Mémoire
présenté aux audiences du
Bureau d'audiences publiques sur l'environnement concernant
le projet de remodelage de la rivière Lorette –
secteur du Boulevard Wilfrid-Hamel
à Québec et L'Ancienne-Lorette

mai 2017

Le mémoire porte particulièrement sur le lot 1-313-152¹ sis au 1137 St-Gérard, L'Ancienne-Lorette dont nous sommes propriétaires depuis décembre 1976. Il est sis entre les points kilométriques 3,84 et 3,9 de la rivière Lorette sur la rive gauche. Il s'agit de la deuxième propriété touchée par le projet de remodelage de la rivière Lorette en aval du pont de la rue Saint-Paul.

Figure 1 - Implantation du mur présentée - Juin 2016.

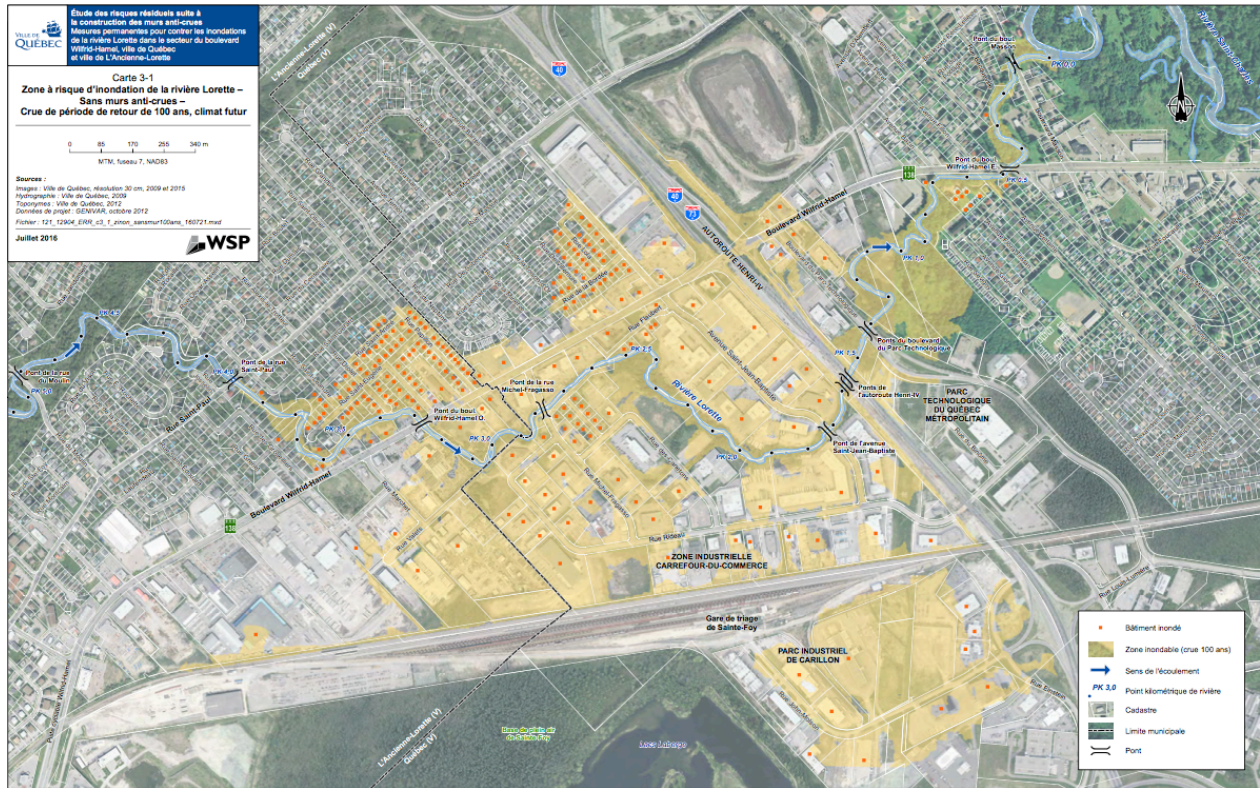
Ce lot est inclus dans le réaménagement de la rivière Lorette tel que proposé par les villes de Québec et de L'Ancienne-Lorette. Celles-ci proposent d'implanter un mur anti-crue d'une hauteur variant de 0,5 m à 1,3 m sur notre propriété et ainsi amputer notre cour arrière de 31% de sa superficie.

Le projet de remodelage propose de placer le mur anti-crue sur notre terrain dont la hauteur variera entre 0,5 m et 1,3 m. Il ampute la cour arrière de 31%¹¹, ce qui revient à dire que plus de 30 % de celle-ci ne sera plus accessible avec un mur de 1,3 m ; une piscine hors-terre mesure 1,2 m. Cette partie du terrain ne sera accessible pour notre usage personnel.

En analysant la carte d'implantation du mur anti-crue entre les points kilométriques 3,85 et 3,9 on se rend compte que les murs sur la rive gauche et la rive droite ont à peu près la même hauteur. Pourtant le terrain sur la rive gauche est beaucoup plus élevé que celui sur la rive droite. Sur celle-ci, le mur commence sur le lot 1-313-138 et, sur la rive gauche, il débute sur le lot 1-313-148 ; ces deux lots ne sont pas vis-à-vis. . Les murs ne se correspondent pas et on implante le mur sur le côté le plus haut des rives en ignorant le côté le plus bas. La même situation se reproduit pour les lots 1-313-138 et 1-313-319 qui se situent vis-à-vis le lot 1-313-152. Il y a là une incohérence importante.

Mesures permanentes pour contrer les inondations de la rivière Lorette dans le secteur du boulevard Wilfrid-Hamel, villes de Québec et de L'Ancienne-Lorette – Étude des risques résiduels à la suite de la construction des murs anti-crue, juillet 2016, p. 14, carte 3-1.

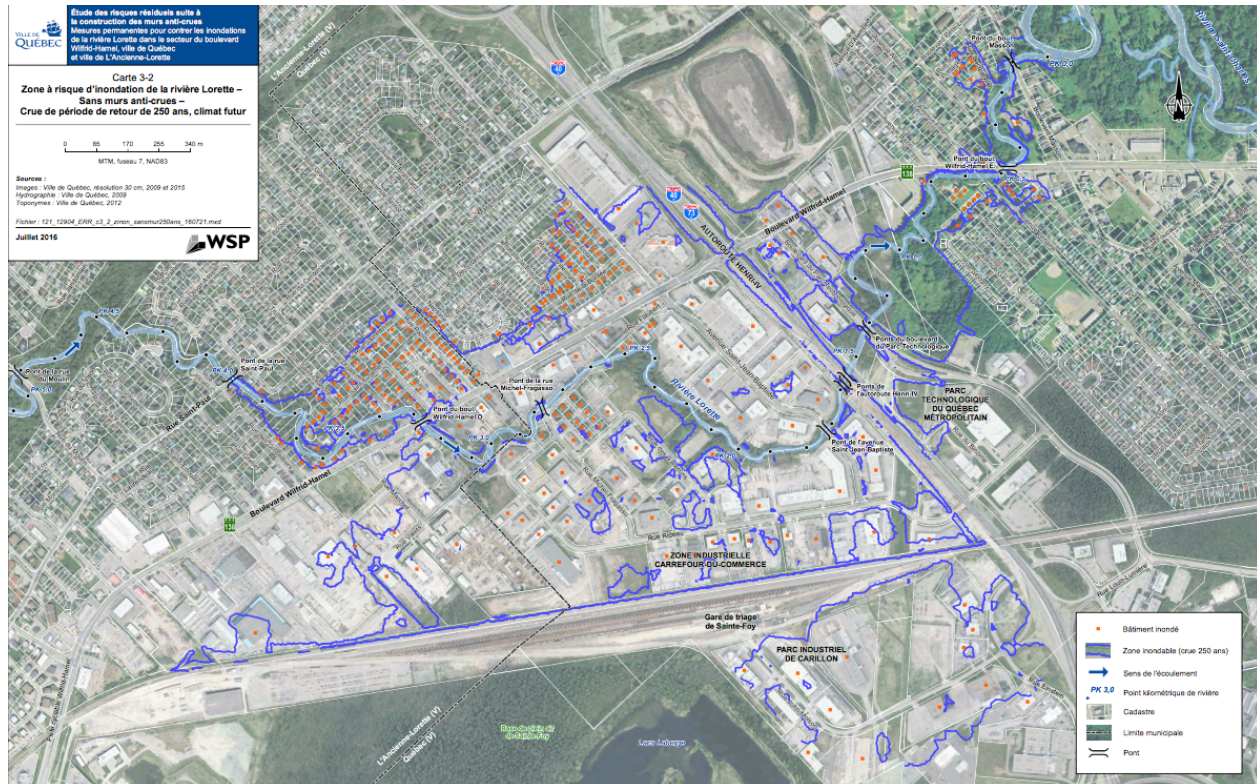
Une grande partie de notre propriété est située à l'extérieur de la zone inondable. Seule une partie près de la rivière s'y retrouve ; il n'y a aucun bâtiment dans la partie inondable, tel qu'en témoigne la carte des zones inondables du quartier². De plus notre propriété ne se situe pas dans les zones de débordement pour une crue de 20 ans ou 100 ans³. D'après les cartes des zones inondables 250 ans⁴, notre habitation n'est toujours pas touchée. Selon l'étude de juin 2013, le lot 1 313-152 ne devait pas faire partie du remodelage de la rivière Lorette.
